# 改善箇所説明図

後輪用ショックアブソーバ

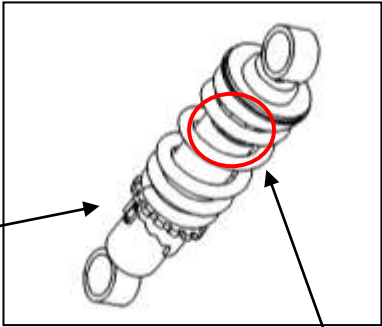
## 不具合発生箇所

後輪用ショックアブソーバで使用しているグリスの選定が不適切なため、当該ショックアブソーバのオイルシールのシール性が低下することがある。そのため、オイルシール部からオイルが漏れ、最悪の場合、漏れたオイルが後輪タイヤに付着し、滑りやすくなり転倒するおそれがある。

改善対策の内容  
全車両、後輪用ショックアブソーバを良品と交換する。

識別：後輪用ショックアブソーバのクッションラバー部に桃色マークを付ける。加えて、ショックアブソーバ交換完了車両について、フレーム後方のシート下ブラケット部に白色マークを付ける。
